Arq. William Enrique Taboada Díaz
Curador Urbano Primero de Montería

RESOLUCIÓN No. 080-2026, POR MEDIO DE LA CUAL SE DECLARA DESISTIDA LA SOLICITUD DE RECONOCIMIENTO Y LICENCIA URBANISTICA DE CONSTRUCCION EN LAS MODALIDADES DE MODIFICACION Y AMPLIACION DE EDIFICACION COMERCIAL Y DE SERVICIOS DE UNO (1) A DOS (2) PISOS, SOLICITADO MEDIANTE RADICADO No. 23001-1-25-0296 DE FECHA 02 DE OCTUBRE DE 2025 Y SE ORDENA LA ENTREGA DE LOS DOCUMENTOS APORTADOS A LA MISMA, POR EL PETICIONARIO.

FECHA DE EXPEDICIÓN 11/03/2026

K.3.8.3.4 — Huella y contrahuella

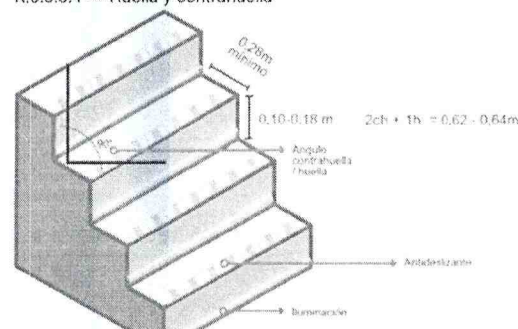
- Se deben presentar las escaleras en cumplimiento a lo dispuesto en el título K del Reglamento Colombiano de Construcción Sismo Resistente NSR-10.
- Las huellas y contrahuellas de la escalera deben dar cumplimiento a lo indicado en el artículo K.3.8.3.4. "Ver gráfico."

Respuesta/ En los planos aportados en respuesta a las observaciones arquitectónicas se evidenció que la escalera presentada no cumple, tener en cuenta que la huella de su lado más angosto debe tener 28 cm.
